**ARPAT – AREA VASTA CENTRO – Dipartimento di Firenze – Settore Supporto Tecnico**  
*Via Ponte alle Mosse 211 – 50144 – Firenze*

**Oggetto: Parere in merito al procedimento di verifica di assoggettabilità a VIA ai sensi dell'art. 19 del D.Lgs. 152/2006 ed art. 48 della L.R. 10/2010 relativo al progetto di ampliamento di un impianto esistente per il trattamento superficiale di metalli ubicato in Via Reginaldo Giuliani n.360 nel Comune di Firenze.**

**Proponente: Leo France S.p.a.**

*Ubicazione punti di monitoraggio della falda (da documentazione).*

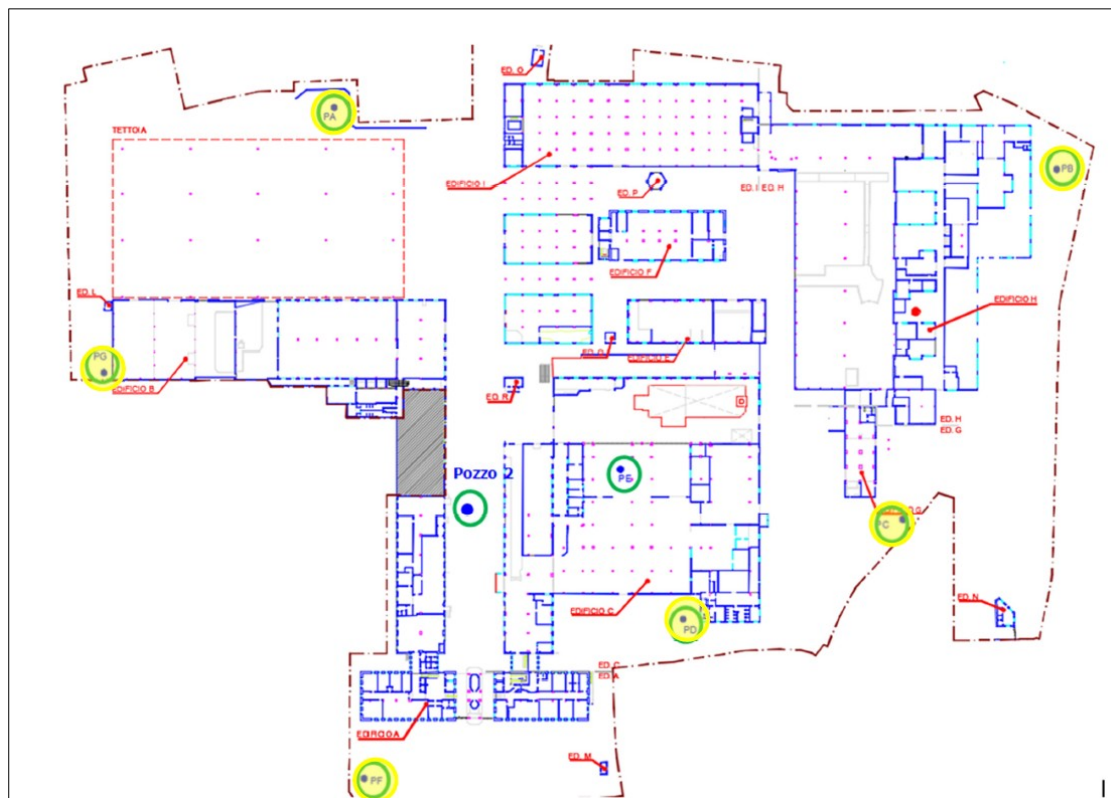
a) Sul sito sono attualmente in corso le attività di monitoraggio delle acque di falda. In data 11/09/2024 è stata data comunicazione del 20° campionamento delle acque sotterranee (ns. prot. 2024/71379), ma non risultano pervenuti agli atti gli esiti dei monitoraggi condotti successivamente al campionamento n. 15 (ns. prot. 2023/64447).

In base a gli ultimi dati disponibili (ovvero relativi al monitoraggio n.15) nel piezometro PE risultano ancora criticità nelle acque di falda in relazione alla presenza di CrVI (31 µg/l a fronte di una CSC di 5 µg/l).

Si richiede pertanto che siano inviati i report mancanti per la valutazione del mantenimento in sito del piezometro PE come presidio del monitoraggio associato alla verifica della contaminazione residua presente nelle acque sotterranee.

b) Relativamente alla riattivazione del “pozzo” si evidenzia quanto già riportato al punto IV.2, ovvero che nel modello proposto per l' AdR citata in premessa *la via di esposizione ingestione e contatto dermico di acque di falda potenzialmente contaminate non è stata considerata e che tale via di esposizione dovrebbe essere attivata nel caso dell'utilizzo delle acque emunte per l'irrigazione delle aree verdi* (ovvero non è stato valutato il rischio sanitario circa l'esposizione dovuta all'utilizzo proposto in documentazione). L'azione di emungimento del “pozzo” inoltre, potrebbe avere azione di richiamo di acque contaminate (in considerazione dei valori elevati di CrIV rilevati nel limitrofo piezometro PE) con la conseguente azione di incremento del deterioramento areale della matrice acque sotterranee.

7. Invio dei report mancanti per la valutazione del mantenimento in sito del piezometro PE come presidio del monitoraggio associato alla verifica della contaminazione residua presente nelle acque sotterranee.
